改善箇所説明図

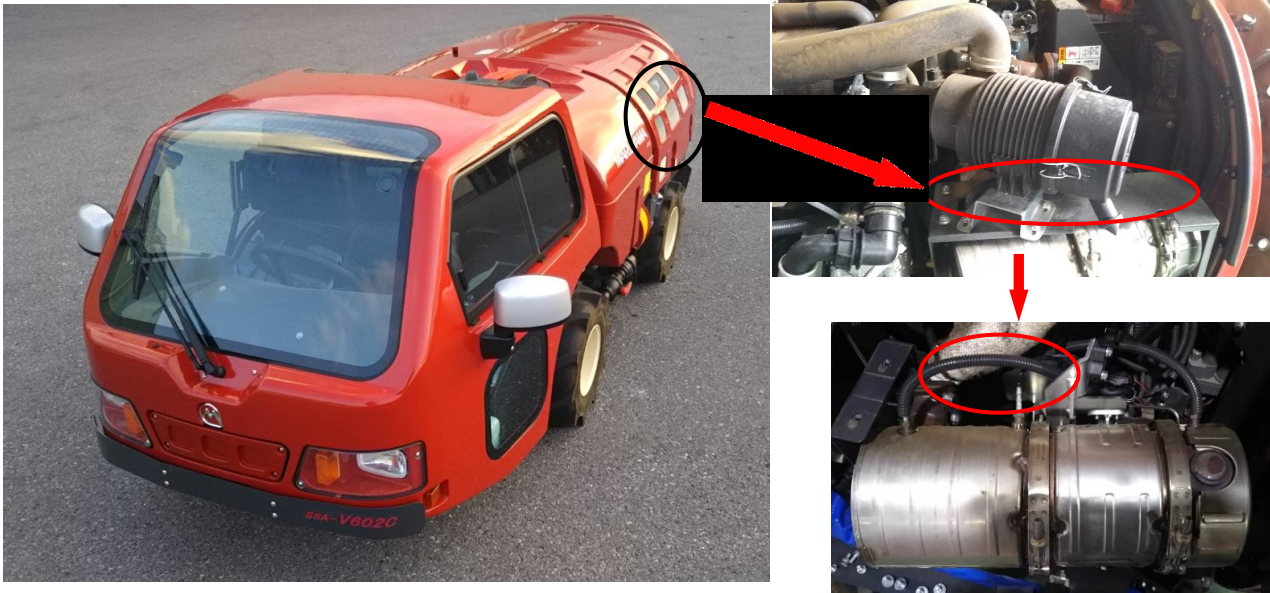
不具合発生箇所

基準不適合箇所

農業用薬剤散布車のDPF温度センサーの配線において、当該配線の取付指示が不適切なため、配線の保護部材が排気管と接触しているものがある。そのため、走行振動等により、該当配線が断線し、警告灯が点灯することがある。

全車両、配線の固定方法を変更する。

なお、保護部材および配線を点検し、損傷があるものは新品へ交換を行う。
